## Vyjádření k PD - II/152 Hrotovice - Dukovany, 2. etapa

Pozadavek\_3\_0\_\_B\_Souhrnná technická zpráva kap. 7 OCHRANA OBYVATELSTVA:

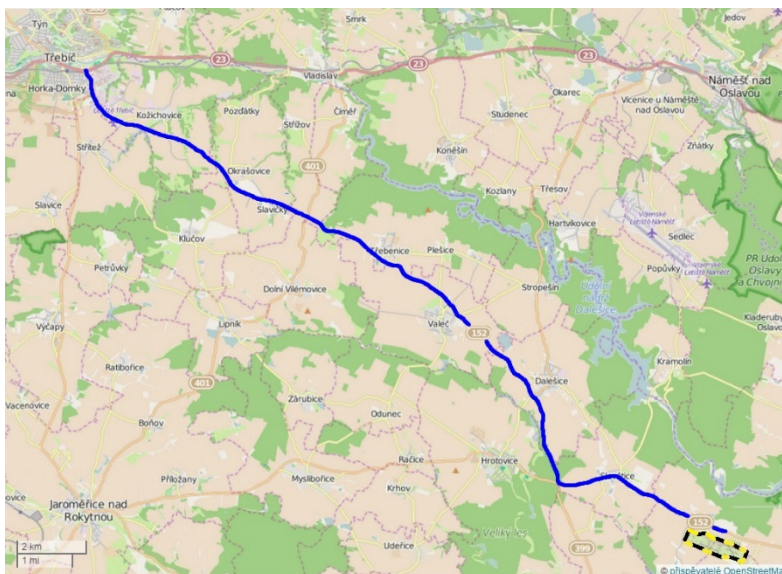
Zajištění evakuace

V B - Souhrnná technická zpráva je uvedeno, že v I. a II. etapě bude úplná uzavírka, i když postupně ve směru Třebíč resp. Brno. Jak bude během této doby zajištěna evakuace a samoevakuace osob pracujících v elektrárně "bezpečným" směrem. Kudy? V PD je uvedeno "Po celou dobu výstavby bude zachován přístup pro vozidla integrovaného záchranného systému (HZS, Policie ČR, ZZS)", ale evakuační autobusy a "civilní" osobní automobily nejsou součástí integrovaného záchranného systému.

**Do projektové dokumentace na rekonstrukci silnice doplnit do Souhrnné technické zprávy do kap. 7 Ochrana obyvatelstva tento požadavek EDU:**

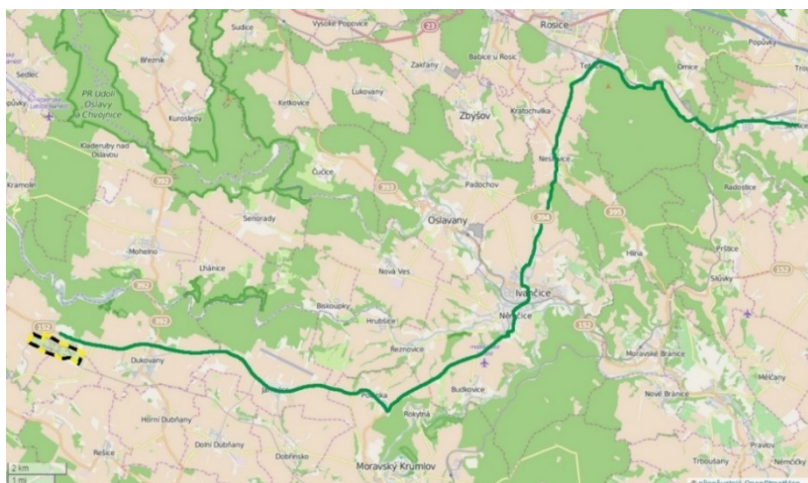
1. Evakuační trasa 1 - komunikace II. třídy číslo 152, 351 po trase EDU, Slavětice, Dalešice, Valeč, Třebeň, Kožichovice, Třebíč.

2. Evakuační trasa 2 - komunikace II. třídy číslo 152, 394 po trase EDU, Jamolice, Polánka, Ivančice, Neslovice, Tetčice, Střelice a dále po komunikacích mimo ZHP EDU do Třebíče (po konzultaci s KŠ kraje).

**Z tohoto důvodu je nutné v jednotlivých fázích etap rekonstrukce pro případ výskytu radiální mimořádné události zajistit průjezdnost nejenom složek IZS, ale i:**

- Evakuačních autobusů z EDU
- Osobních automobilů zaměstnanců pro případ vyhlášení samoevakuace z EDU
- Těžké techniky vnějších složek havarijní odezvy (HZS, AČR a jiných smluvních partnerů) při možných záchranných pracích na EDU v případě radiální mimořádné události

Pozadavek\_3\_0\_\_B\_Souhrnná technická zpráva – strana 10 bod I) Ve stejném roce je plánována stavba „Studie řešení dopravní situace EDU mimo střežený objekt JE Dukovany“, kterou projektuje VIPA projekt, objednatelem je ČEZ.

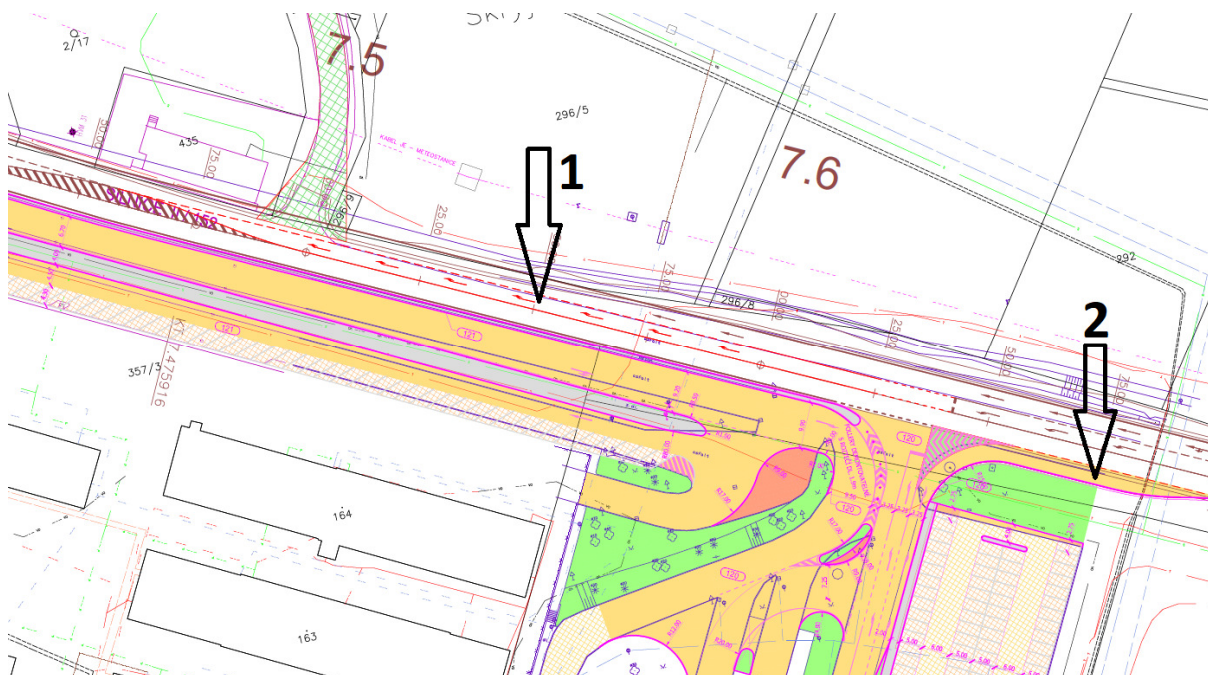
Přesný název akce je „8446 - Úprava dopravní situace před areálem EDU. Projektant uvedené akce zatím nebyl vybrán, firma VIPA Project s.r.o. pouze zpracovala studii v rámci předprojektové přípravy akce 8446.

Pozadavek\_3\_0\_\_C.3.1 resp. 2 Koordinační situační výkres

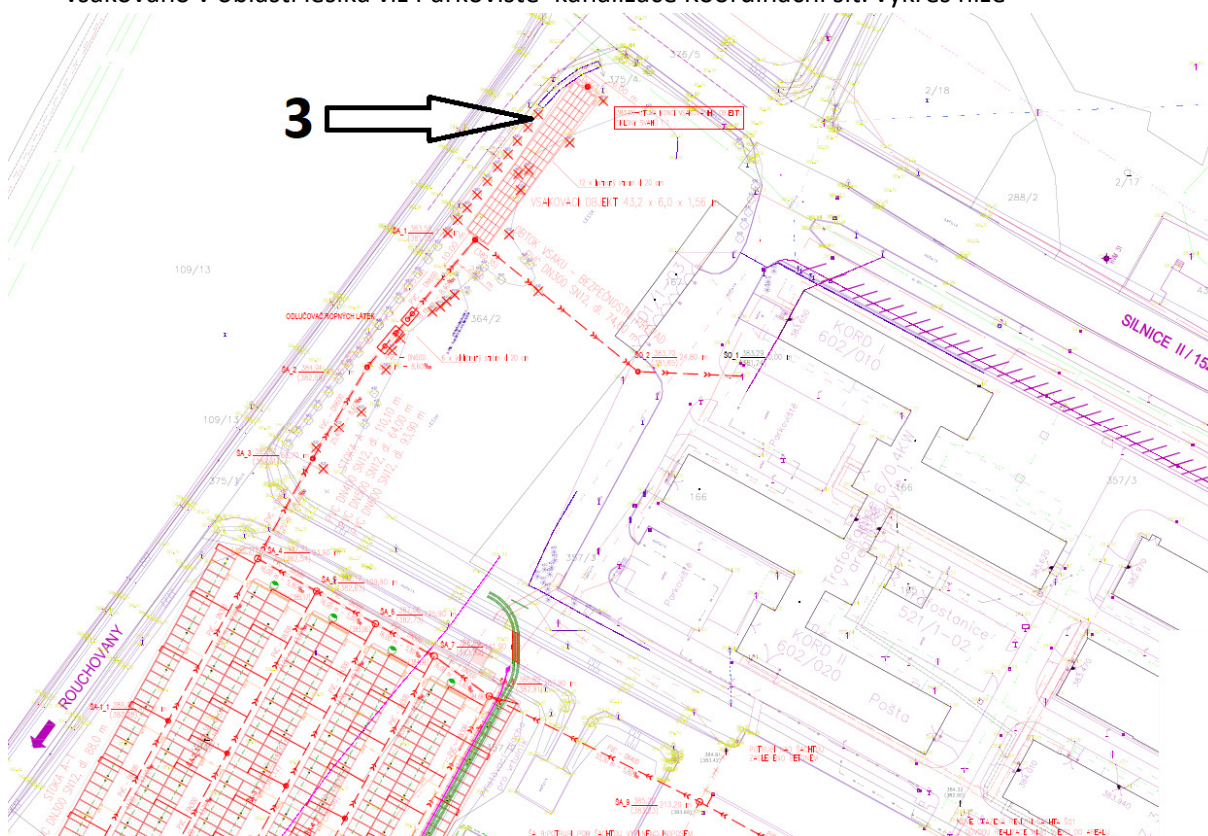
- 1) Křižovatka před hlavní vrátnicí: nájezd od HV EDU na sil. II/152 ve směru Třebíč – řešení dopravním stínem změnit na průpletový pruh (dohodnuto na jednání EDU-Kraj Vysočina dne 31.7.2019) viz Studie\_Koordinační situace\_v1 níže
- 2) Křižovatka před hlavní vrátnicí: není zakreslen připojovací pruh od HV EDU na sil. II/152 ve směru Brno (Související stavba – Úprava dopravní situace před areálem EDU) viz Studie\_Koordinační situace\_v1 níže

3) Systém odvodnění na budoucím parkovišti EDU je dle původního návrhu, nyní kompletně vsakováno v oblasti lesíka viz Parkoviště–kanalizace Koordinační sit. výkres níže
